ELŐTERJESZTÉS

Kisbér Város Önkormányzat Képviselő-testülete
2022. november 29-ei ülésére

Tárgy: KRESZ tábla problémák

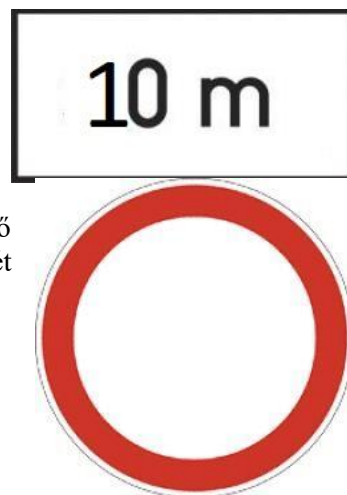
Bejelentés érkezett a **Széchenyi utcai bölcsőde vezetőjétől**, hogy a részükre táblával fenntartott 2 db parkolót helyi lakosok a tiltott időben elfoglalják. Helyszíni ellenőrzésünk során megállapítottuk, hogy az 1 es mellékelt tábla mindkét oldalon a 2-2 db parkoló helyett 6-6 db parkolót véd. Ezért a helyi bejelentett lakosok várakozását főlegesen korlátozza

Egy gépkocsira 2,5m X 5m kell számolni. Ebből kifolyólag a mellékelt táblán a 30m kiegészítő táblát 10m táblára kell cserélni a határozat értelmében.

A bizottság támogatja, hogy a Kisbéri Gyöngyszem Óvoda és Bölcsőde Széchenyi utcai bölcsődéje előtt a parkolás korlátozására kihelyezett 30 m-es kiegészítő tábla 10 m-esre kerüljön cserére.
